**Verslag huishoudelijke elektrische installatie op laagspanning en zeer lage spanning****Algemeen:**

Referentie: 003-20260417-01	Datum controle: 17/04/2026
Keurder: 003

Eigenaar: De Schryver Marleen	EAN-code: 541448820071642442
Adres installatie: Eglantier 65, 9930 - Lievegem	Nummer teller(s): 1SAG1100502520
	Distributienetbeheerder installatie: Fluvius
Datum uitvoering installatie: <input type="checkbox"/> Vóór 01/10/1981 <input checked="" type="checkbox"/> Tussen 01/10/1981 en 01/06/2020 <input type="checkbox"/> Vanaf 01/06/2020	
Type: <input checked="" type="checkbox"/> Wooneenheid <input type="checkbox"/> Niet-huishoudelijk <input type="checkbox"/> PV <input type="checkbox"/> Batterij <input type="checkbox"/> Laadpaal

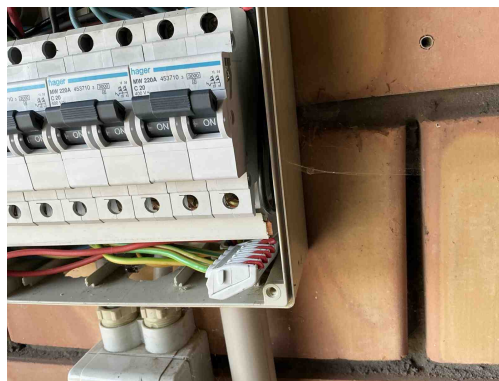
T21 - Het elektrisch materieel is niet geplaatst volgens de voorschriften van de fabrikant/ regels van goed vakmanschap . (Boek 1: 1.4.1.3)

Opmerking: Ophangvijzen bord niet afgedekt, kamgeleider niet afgedekt

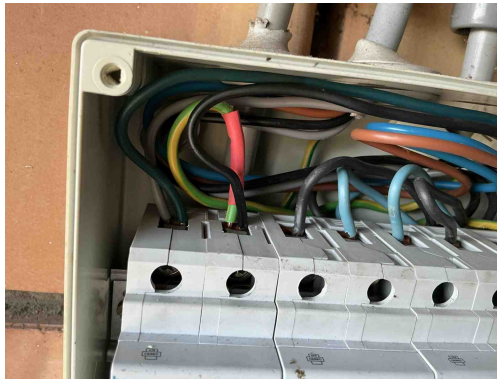
T21 - Het elektrisch materieel is niet geplaatst volgens de voorschriften van de fabrikant/ regels van goed vakmanschap . (Boek 1: 1.4.1.3)

Opmerking: Ophangvijzen bord niet afgedekt, kamgeleider niet afgedekt

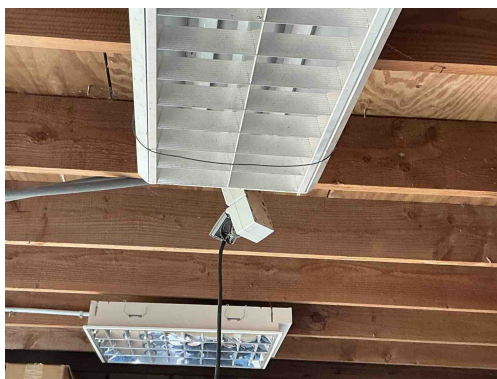
C18 - Het gebruik van een geïsoleerde geleider met de geel/groene kleurencombinatie als actieve geleider is niet toegestaan (Boek 1: 5.1.6.2).

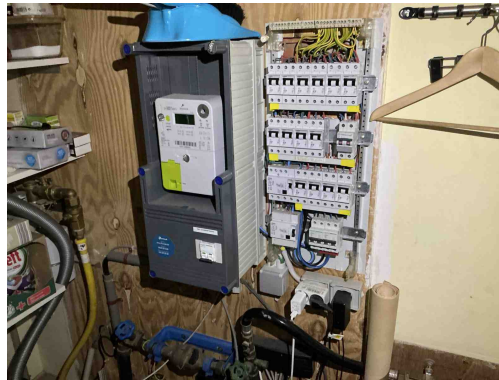
T10 - Bepaalde contactdozen en/of schakelaars zijn niet degelijk bevestigd (Boek 1: 1.4.1.3).
